## Добавление 47: Правила № 48

### Пересмотр 9 – Поправка 1

Дополнение 1 к поправкам серии 06 – Дата вступления в силу: 15 июля 2013 года

**Единообразные предписания, касающиеся официального утверждения транспортных средств в отношении установки устройств освещения и световой сигнализации**

*Автомобиль*

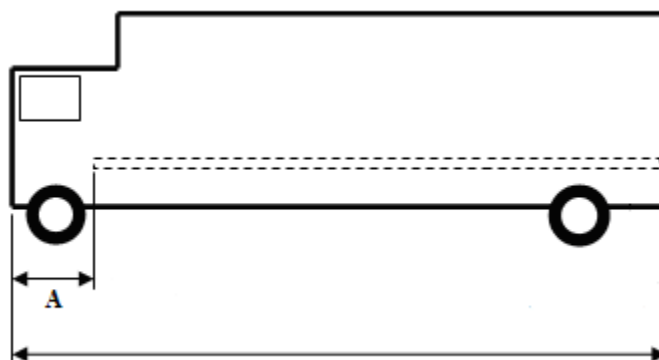
*Пункты 6.21.4.2–6.21.4.2.2* изменить следующим образом:

"6.21.4.2 Длина

6.21.4.2.1 Маркировка с улучшенными светоотражающими характеристиками должна наноситься как можно ближе к краям транспортного средства в пределах 600 мм от каждого края транспортного средства.

6.21.4.2.1.1 Для автомобилей – от каждого края транспортного средства, а для тягачей, буксирующих полуприцепы, – от каждого края кабины.

Однако допустим альтернативный вариант маркировки в пределах до 2 400 мм от переднего края автомобиля в случае установки ряда светоотражающих устройств класса IVA, предусмотренных Правилами № 3, или класса C, предусмотренных Правилами № 104, в соответствии со следующими предписаниями, касающимися маркировки с улучшенными светоотражающими характеристиками:

- a) площадь светоотражающих устройств – не менее  $25 \text{ см}^2$ ;
- b) одно светоотражающее устройство устанавливают на расстоянии не более 600 мм от переднего края транспортного средства;
- c) дополнительные светоотражающие устройства устанавливают на расстоянии не более 600 мм друг от друга;
- d) расстояние между последним светоотражающим устройством и началом маркировки с улучшенными светоотражающими характеристиками не должно превышать 600 мм.

- 6.21.4.2.1.2 Для прицепов – от каждого края транспортного средства (без учета сцепного устройства).
- 6.21.4.2.2 Общая длина нанесенных на транспортное средство элементов маркировки с улучшенными светоотражающими характеристиками по горизонтали без учета любого возможного взаимного наложения индивидуальных элементов по горизонтали должна составлять не менее 70% :
- 6.21.4.2.2.1 для автомобилей – от длины транспортного средства или – для тягачей, буксирующих полуприцепы, при их наличии – от длины кабины; однако при использовании альтернативного варианта маркировки согласно пункту 6.21.4.2.1.1 такая маркировка наносится в пределах 2 400 мм от переднего края автомобиля до его задней оконечности.

A – расстояние между наиболее выступающей частью маркировки и передним краем транспортного средства. Максимальное значение A составляет 2 400 мм (см. пункт 6.21.4.2.1.1)".

*Прицеп*

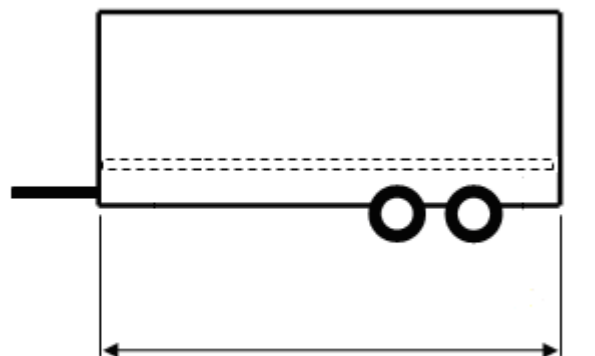
Пункт 6.21.4.2.2.2 изменить следующим образом:

"6.21.4.2.2.2 для прицепов – от длины транспортного средства (без учета сцепного устройства).

Общая длина без учета сцепного устройства
